Bilag 15 Ny supplerende høring

Vedr.: Tillæg 1 til Lokalplan Nuuks Plads Metrostationsplads

FORESLÅEDE ÆNDRINGER SOM ER I SUPPLERENDE HØRING 2022

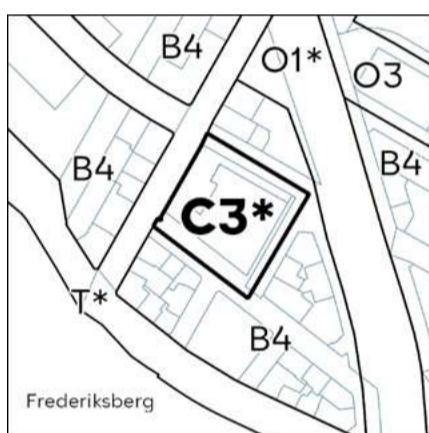
- Redegørelsen
-Konsekvensrettes bl.a. justeres tekst i afsnittet 'Bilparkering' samt vignet s. 7 (vist nedenfor) samt afsnit om kommuneplantillægget tilføjes. Dertil mindre konsekvensrettelser.

I lokalplanen kræves der anlagt én handicap-parkeringsplads inde på den private ejendom med overkørsel fra Florsgade, jf. tegning 3. Der nedlægges 12 parkeringspladser på offentlig vej i Florsgade og Hiort Lorenzens Gade for at muliggøre **vejbetjening-i form af en overkørsel** nye overkørsler til parkeringskælder og adgang for varelevering og til skraldebil for erhvervsaffald.

Udvidelse af byggefelt vist på lokalplante (med rød markering) og udsnit med rød markering.

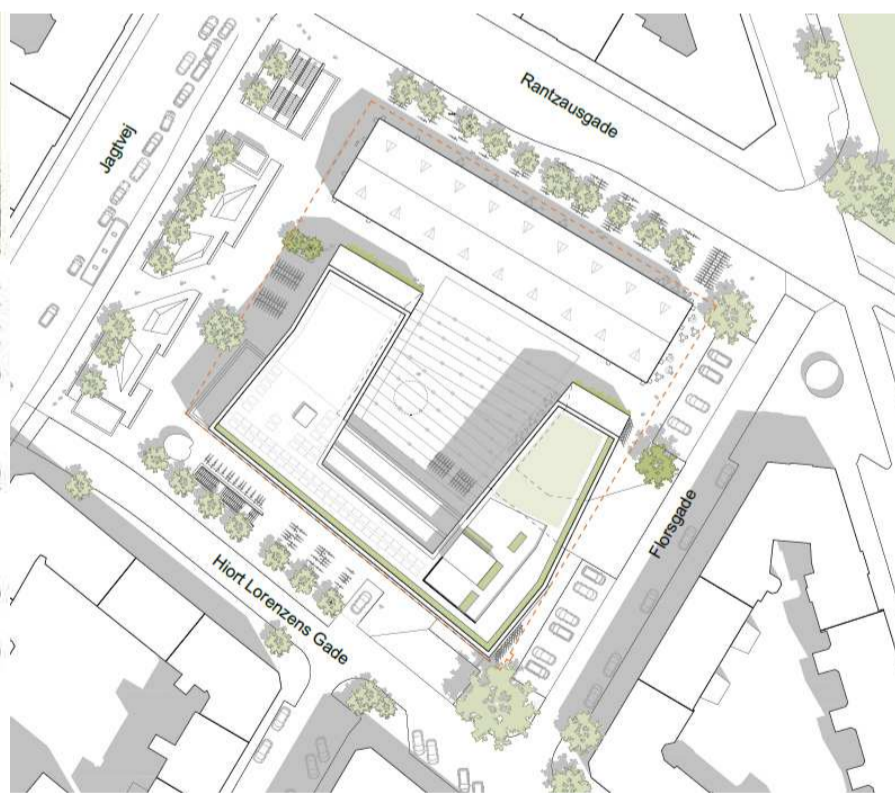
Bygherre ønsker en forøgelse af byggefeltet på 85 cm mod metrostationspladsen mhp. at kunne udnytte den fulde byggeret. Projektet har tabt areal, idet 2. etage i Koppels magasinbygning er delvist udgået for at frembringe et dobbelthøjt rum til supermarkedet.

Forvaltningen foreslår, at byggefeltet justeres, så byggeretten kan udnyttes. Forvaltningen vurderer, at den forøgede bredde på 85 cm ikke har nogen væsentlig betydning for oplevelsen af bebyggelsens omfang.

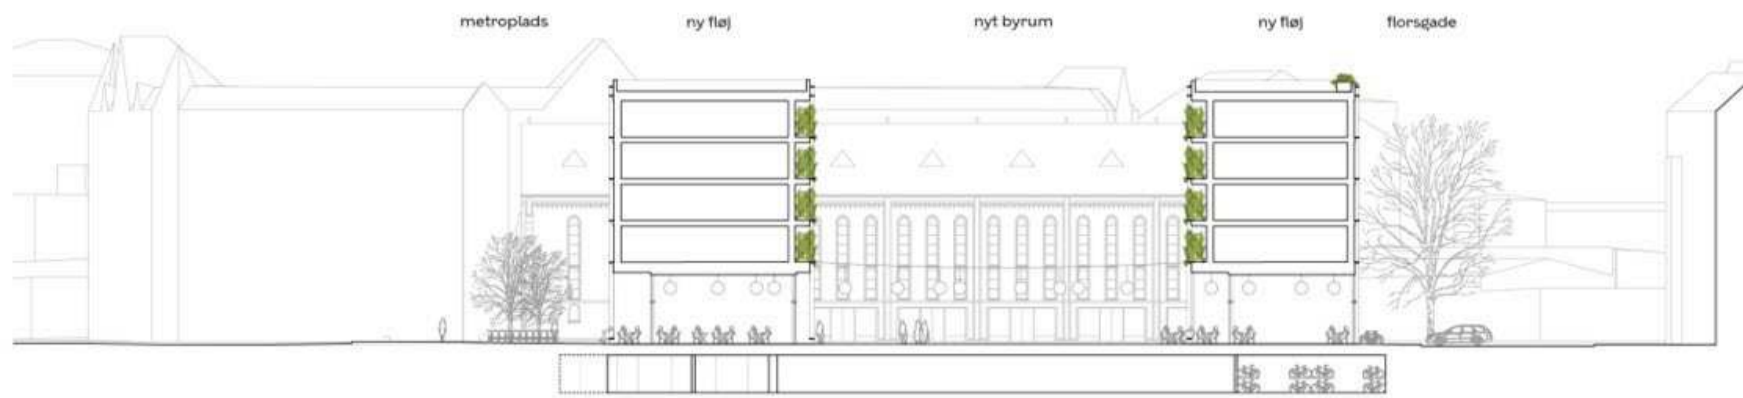
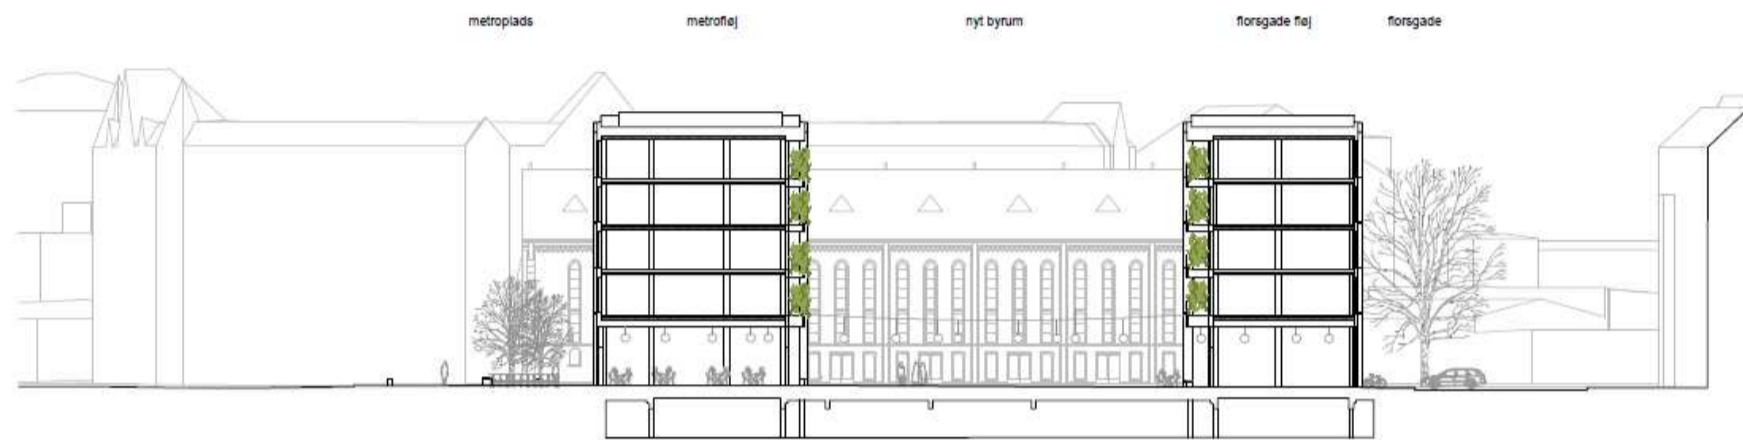
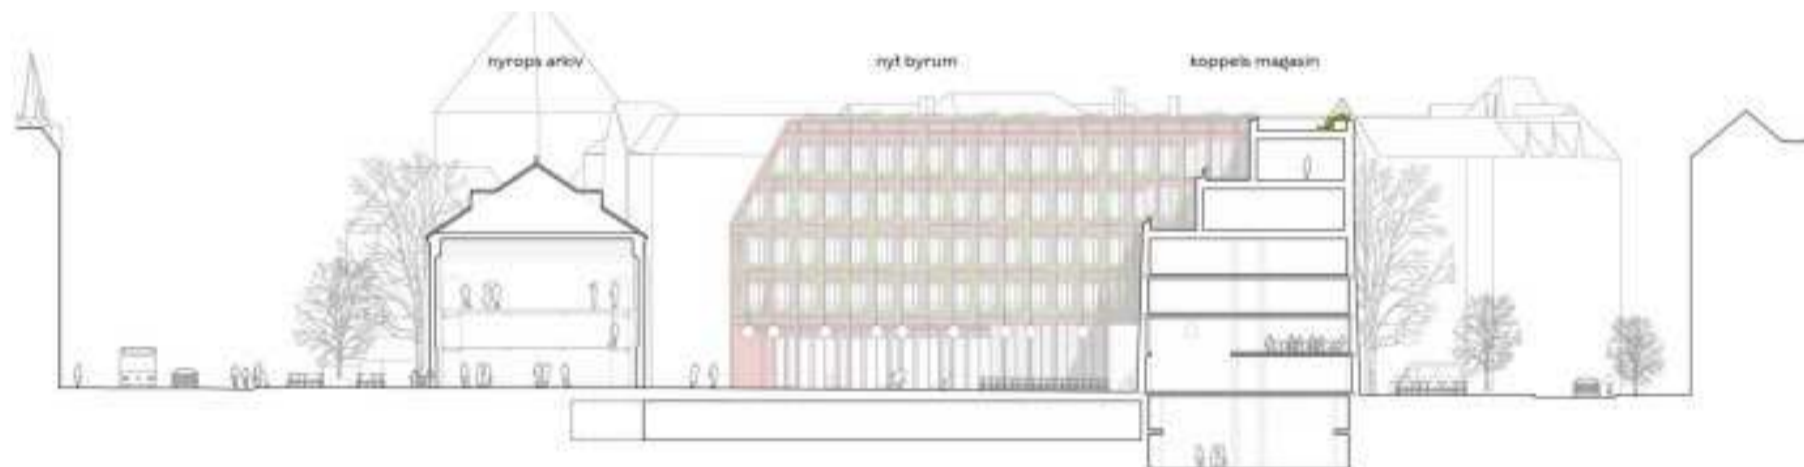
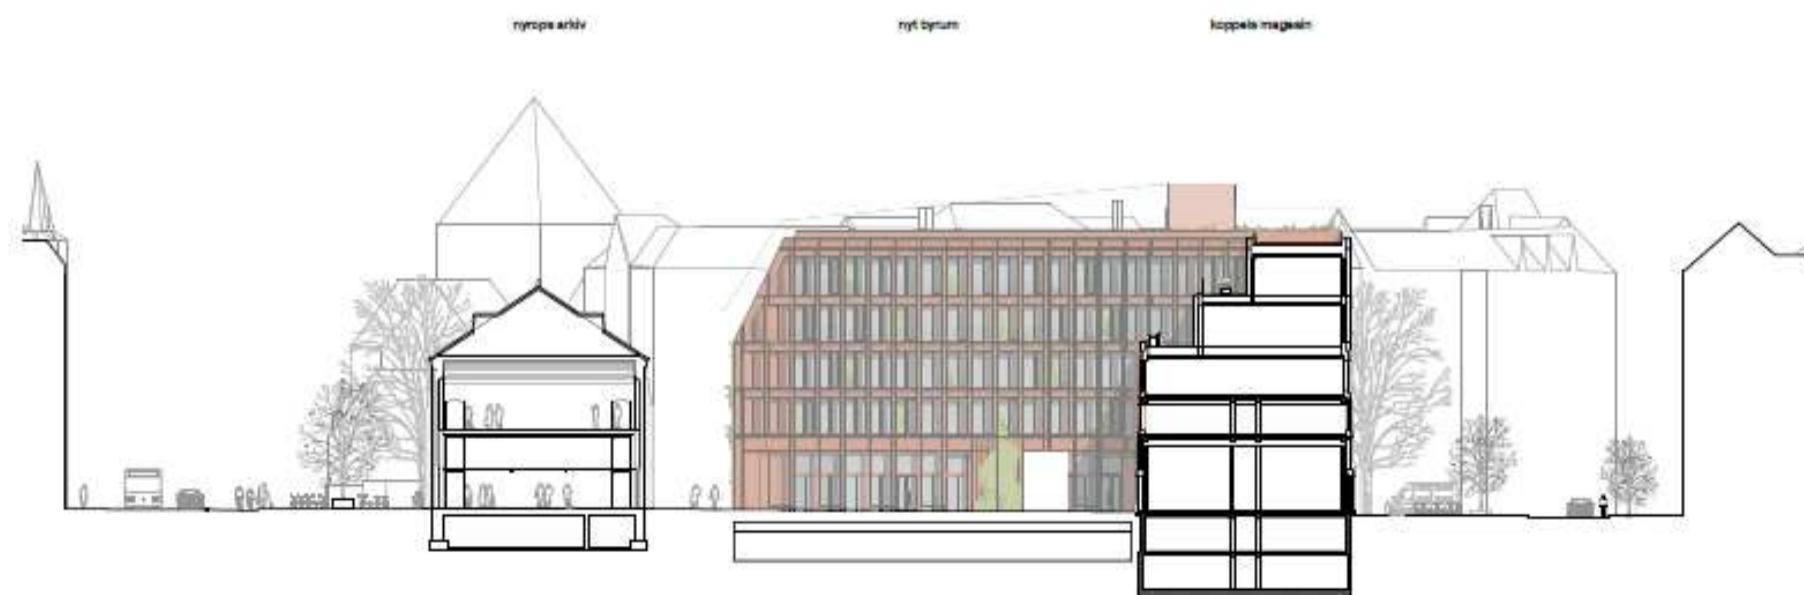
- **Lokalplantninger:**
Lokalplantninger 5b - Omfang
-Byggefeltet justeres. Konsekvensrettes på alle øvrige lokalplantninger.
- **Redegørelsen:**
-Situationsplan udskiftes
-Snit (se nedenfor) samt visualisering fra Jagtvej justeres (se før/efter under § 7 Bebyggelsens ydre fremtræden).

FACADE MOD HIORT LORENZENS GADE
FØR - MED VINDUER PLACERET ASYMMETRISK

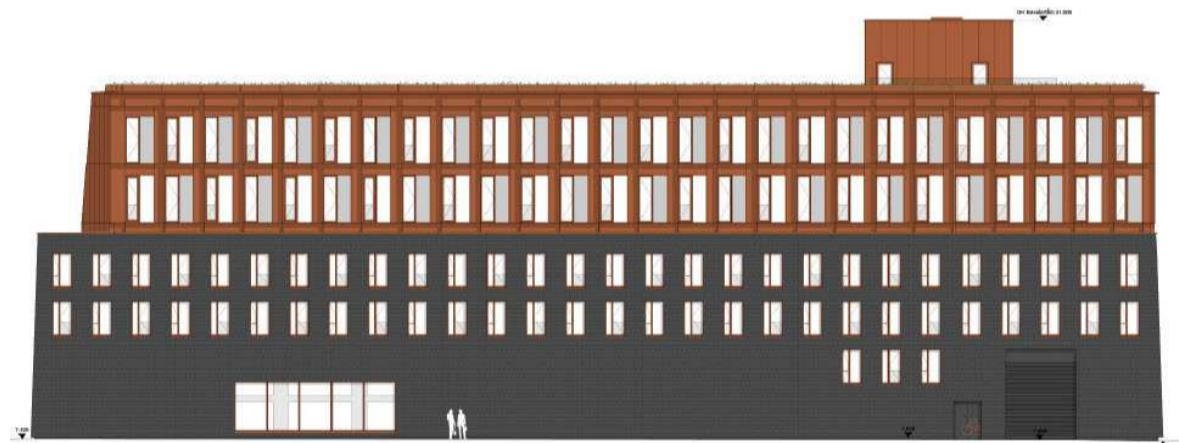
Bygherre ønsker at placere supermarked i stueetagen af Koppels magasinbygning i 1. (stueetage) og 2 etage i stedet for kontorer. Supermarked var tidligere placeret i kælderen. Derfor ønskes en række ændringer af facadebestemmelserne for at muliggøre dette. Bygherre har også en række ønsker til justering af facaderne, så de fremstår mere rolige og mere i overensstemmelse med bevaringsværdierne.

- At der muliggøres et større vinduesfelt mod Hiort Lorentzens Gade, så facader fremstår mere åbne mod byen, fremfor mindre vinduer og et porthul til cykelparkering. Facader vil fremstå med mere skifer og i overensstemmelse med bevaringsværdierne.
- At øvrige vinduer til boligerne (primært 3- og 4. etage) ikke opsættes asymmetrisk, men over hinanden, så facaderne fremstår mere rolige.
- At muligheden for at etablere facaden som 'åben klink' og i moduler frafaldes, da facaderne ønskes som en sammenhængende facade og dermed mere i overensstemmelse med bevaringsværdierne.

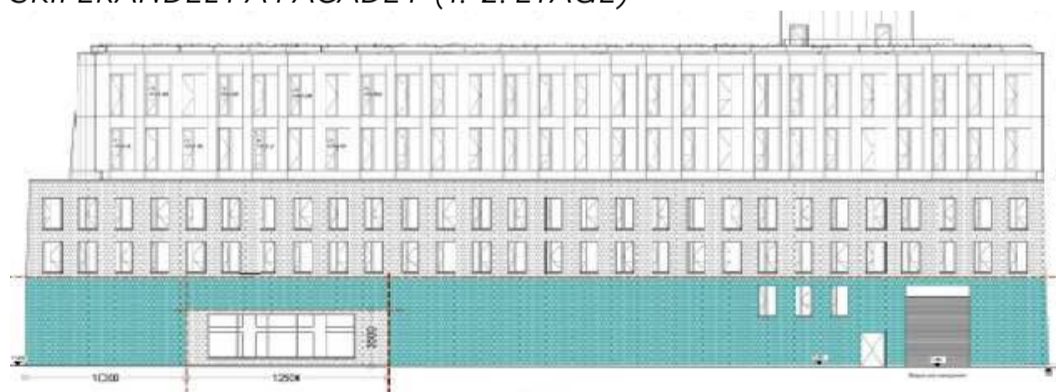
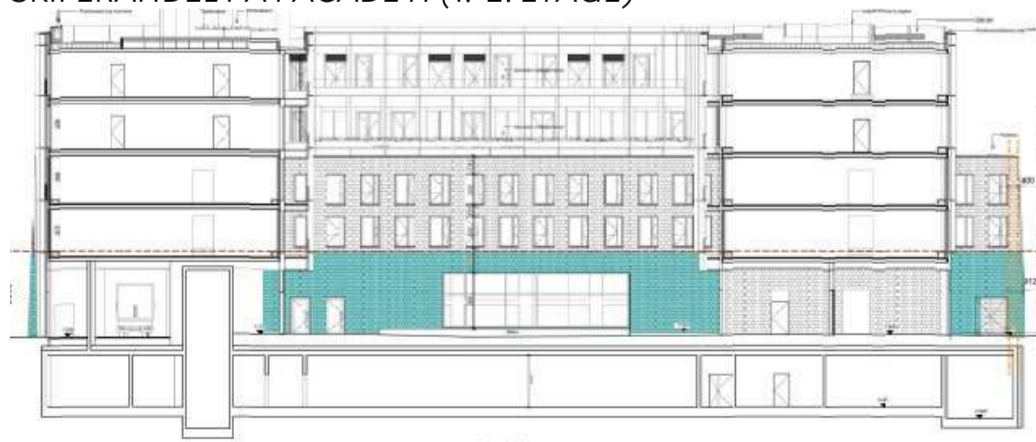
f) Eksisterende facadebeklædning i naturskiferplader skal ved renovering genopsættes på klink enten som en sammenhængende facadebeklædning eller som beklædning, der kan opsættes i moduler. Langs facade e og g skal moduler være på min 1,7 m i bredden og langs facade f og h på min 2,1 m i bredden. Højden på moduler skal min. svare til etagehøjden. Lodrette spor af profiler skal enten være placeret ensartet over hinanden eller ensartet forskudt. **Facaderne f og h skal fremstå med en stor grad af skiferbeklædning i 1. etage (stueetage) og 2. etage og med følgende grad af skifer (graden måles hver facade for sig og fra terræn til en højde på 5,5 m) i facaden. For facade f skal min. 70% af facaden være i skifer. For facade h skal min. 60% af facaden være i skifer.**

Skiltning

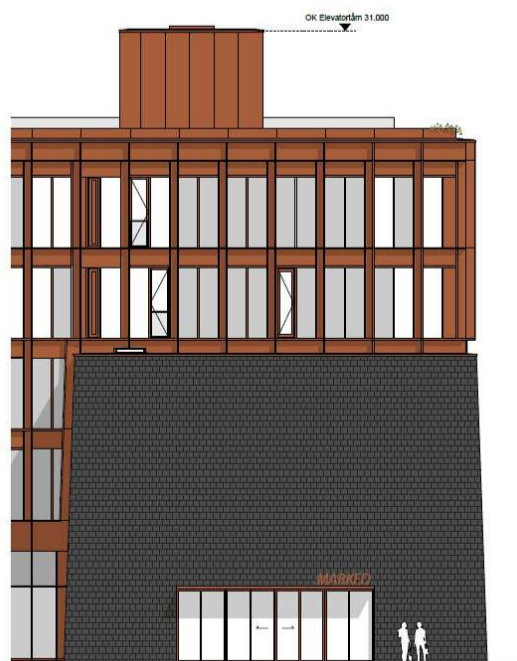
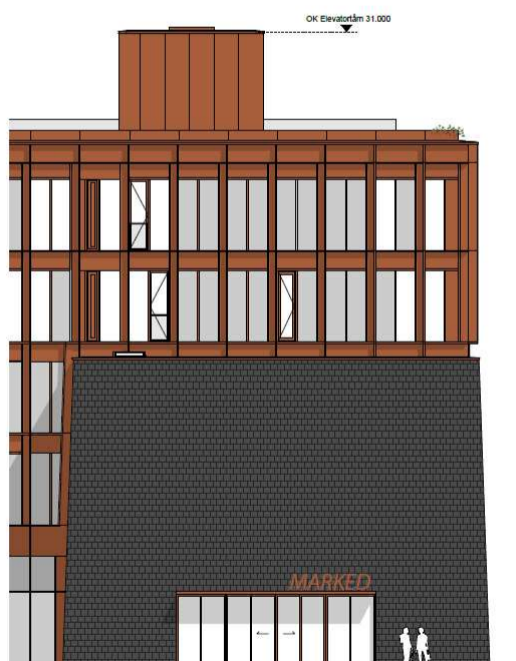
Bygherre ønsker, at det muliggøres, at højde på skilt til supermarked kan øges fra 40 cm til 60 cm, og at farven også kan være rødbrun.

Forvaltningen vurderer, at skiltet med fordel kan gøres større, så der skabes større synlighed for butikken, og at den rødbrune farve er i overensstemmelse med bygningens bevaringsværdier. Det præciseres, at skiltet maks. kan placeres 20 cm over indgangspartiet, så den massive skiferflade fremstår uden skiltning.

- § 7, stk. 1 l) Bevaringsværdig bebyggelse
'...Endvidere muliggøres, at der kan placeres et skilt langs facade e over indgangspartiet. Skiltet kan maks. være placeret 20 cm over indgangspartiet og, med en maks. have en højde på 40 60 cm i indgangspartiets længde og i farverne hvid og rødbrun, og jf. ovenfor fsv. udformning og efter Teknik- og Miljøudvalgets godkendelse.

Tegning 1 · Områdeafgrænsning

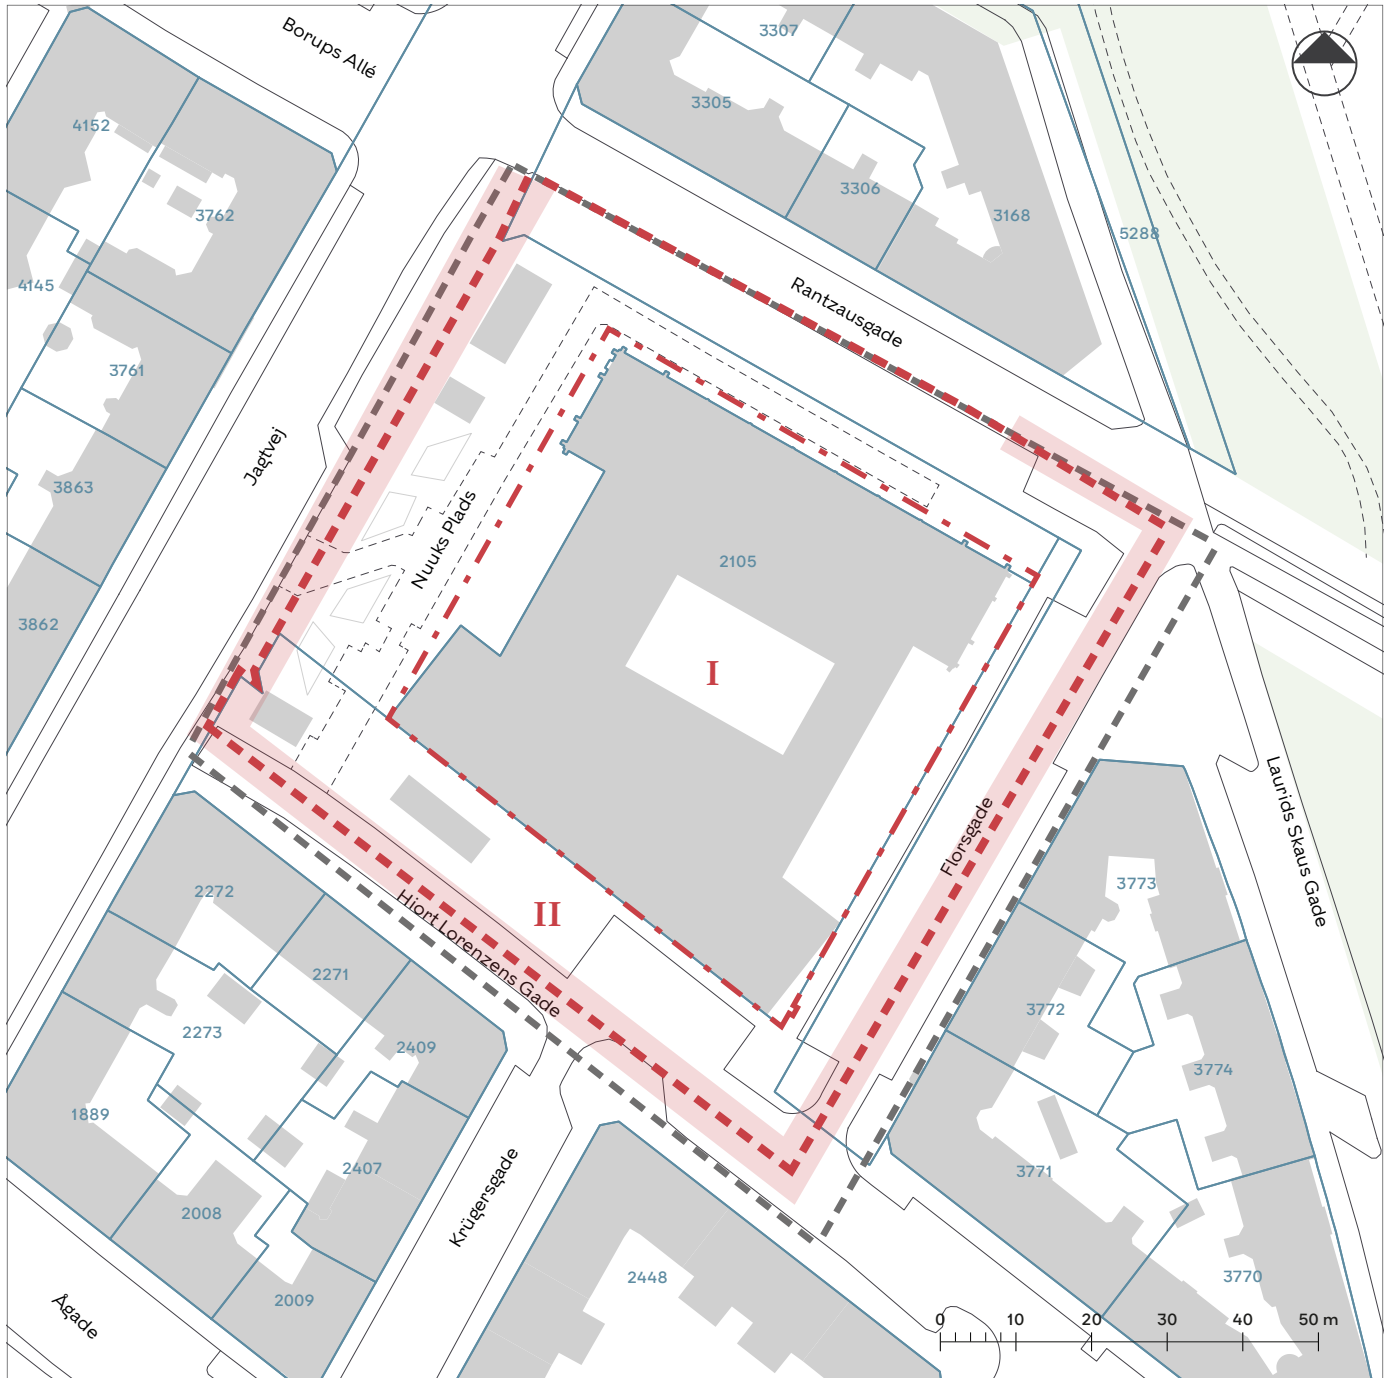
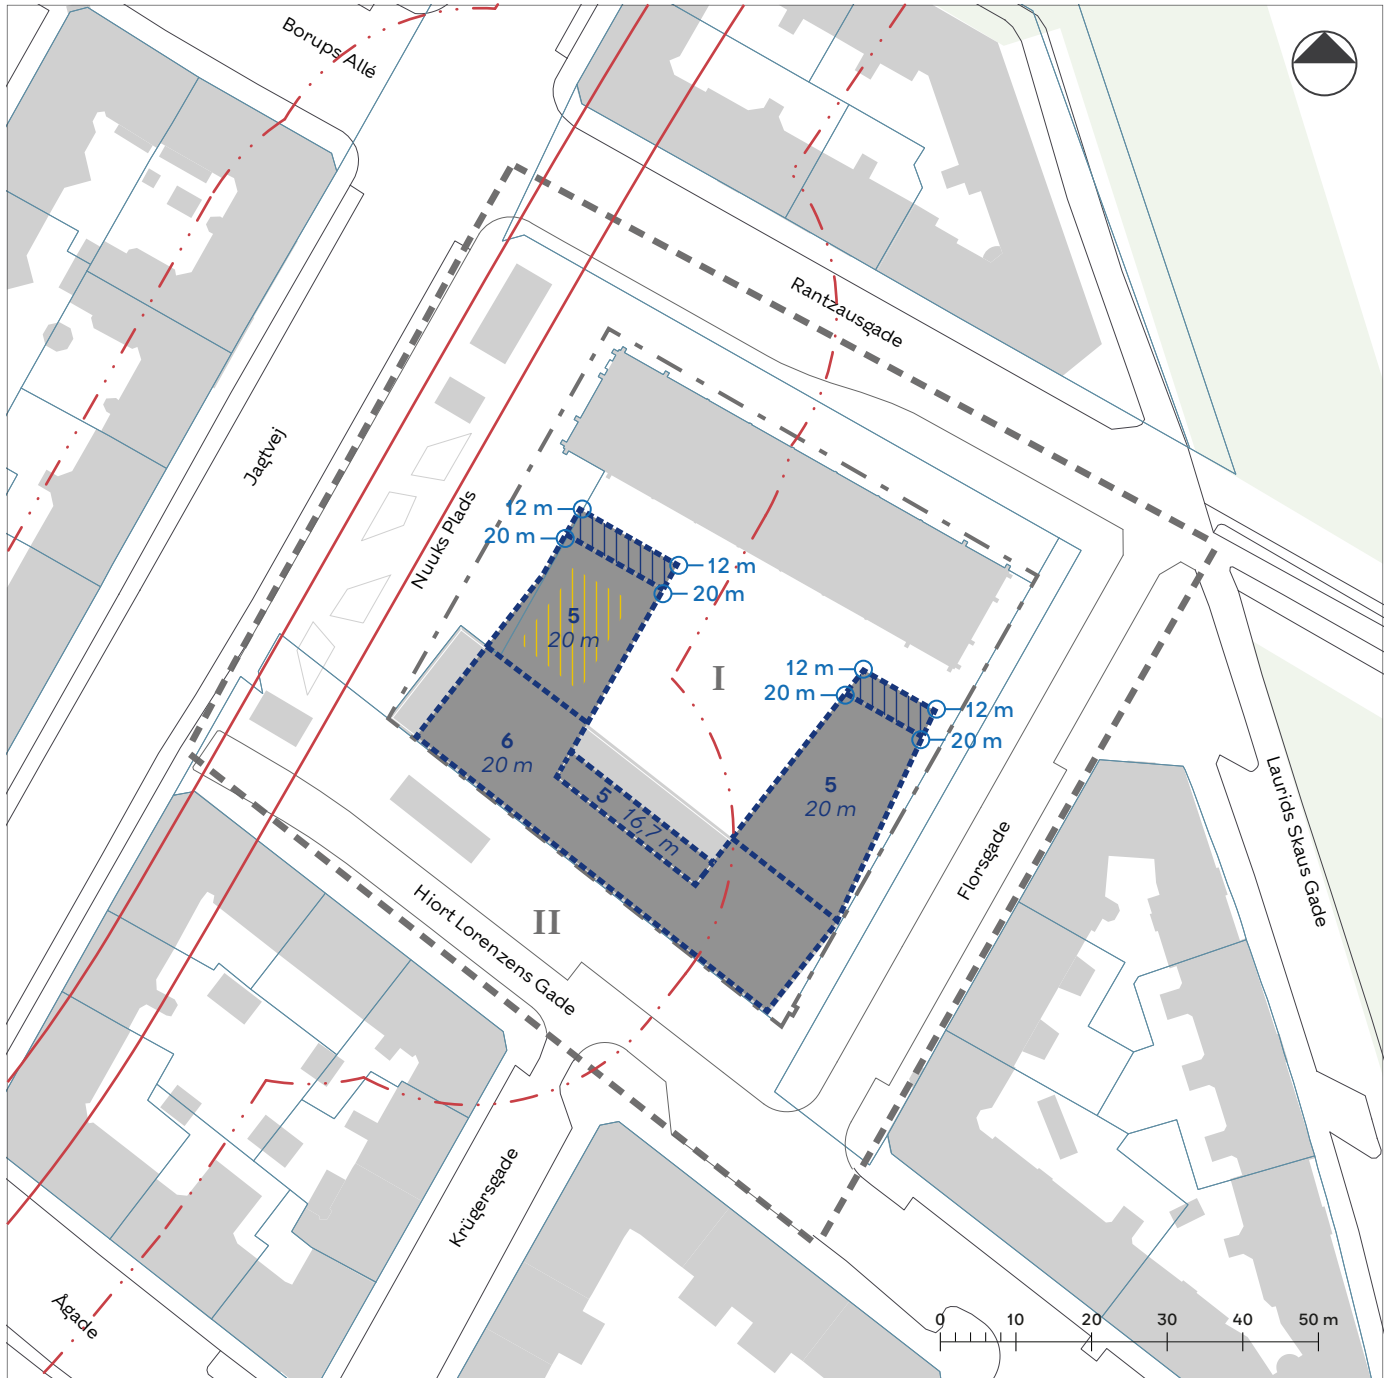
Forvaltningen er blevet opmærksom på, at der er en uoverensstemmelse med afgrænsningen af lokalplanområdet og kommuneplanens rammeområde, hvorfor afgrænsningen af lokalplanområdet justeres, så det svarer til rammeområdet.

Det betyder, at en del af vejarealet i Hiort Lorezens Gade og i Florsgade udtages fra lokalplanområdet. Det har ikke nogen indholdsmæssige konsekvenser.

- Lokalplantegninger:
Lokalplantegning 1 - Område
-Området justeres. Konsekvensrettes på alle øvrige lokalplantegninger.
- Redegørelsen:
-Konsekvensrettes på illustrationer, bl.a. vignet om betinget aftale om tilkøb af areal, s. 6; vignet om bevaringsværdige bygninger, s. 14; skyggediagrammer, s. 16-17; vignet om bydelscenter, s. 17; vignet om lokalplaner i kvarteret, s. 19.
